Erratum
Controle/vrijgave toetsing

Polder/Dijkvak
Eerste en Tweede (deels) Bathpolder
dp 1195 – dp 1227⁵⁰ (dp 1235)

PZDT-M-06375 inv

Erratum PZDT-M-06375 inv (controle/vrijgave toetsing Eerste en Tweede (deels) Bathpolder)

Glooiingskaart met eindscores Eerste en Tweede (deels) Bathpolder dp 1215 - dp 1227+50

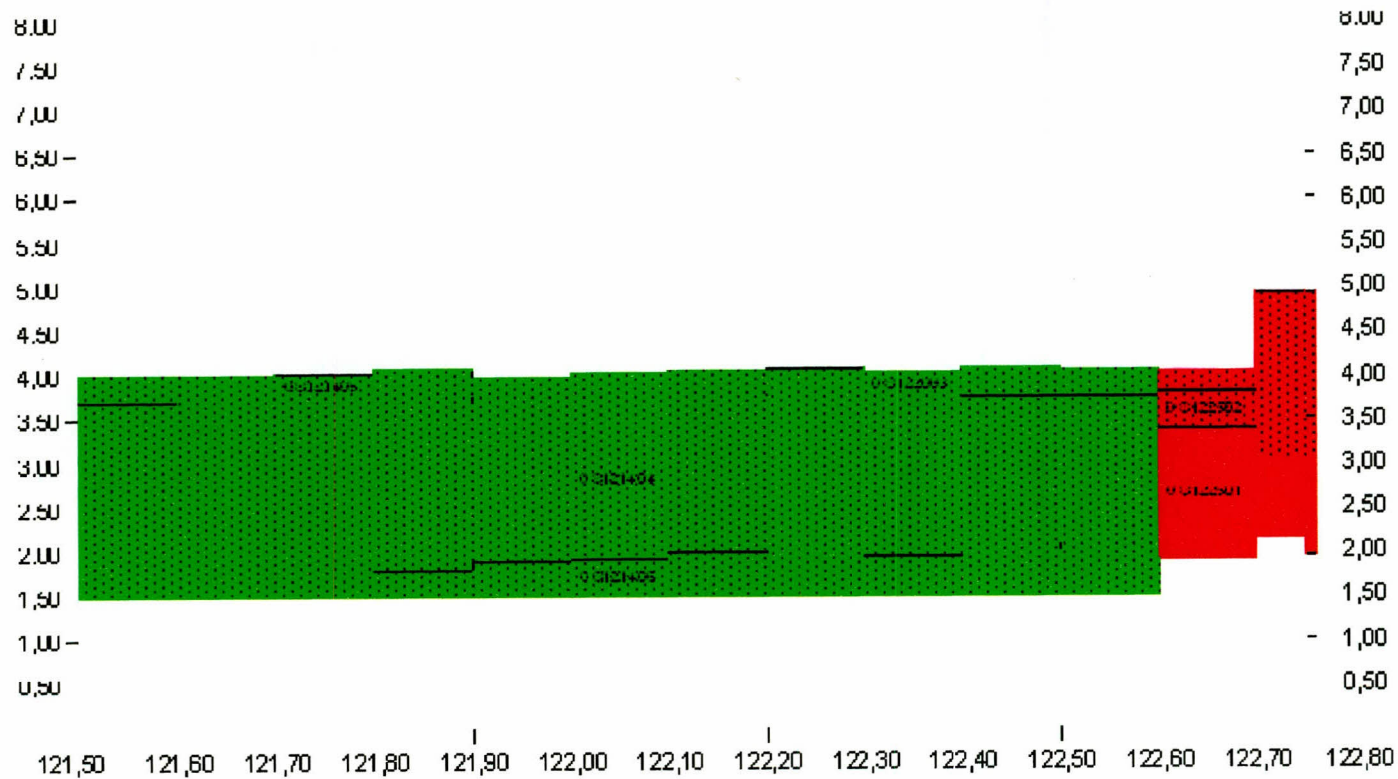
In dit erratum staat één wijziging en is de gloomingskaart met eindscores tussen dp 1215 en dp 1227⁵⁰ aangepast, zie bijlage 1.

Vlakcode: OS122003 (dp 1225⁵⁰ tot dp 1227)

- Bekledingstype Fixstone (5,1) op puin en vlijlagen

Score: **DEELS GOED / DEELS ONVOLDOENDE** (score afschuiving goed)

Dikte aanwezig 18 cm (zie bijlage 6)

Dikte benodigd 11 cm bij toets als waterbouwasfalt op mijnsteen, dikte benodigd 12 cm bij toets als open steenasfalt op klei (ongunstiger als mijnsteen), zie bijlage 7

Fixstone oogt visueel goed, zie "Veldbezoek"

Deel boven vlak OS122502 uit praktisch oogpunt ONVOLDOENDE tussen dp 1226 en dp 1227, resterende deel GOED
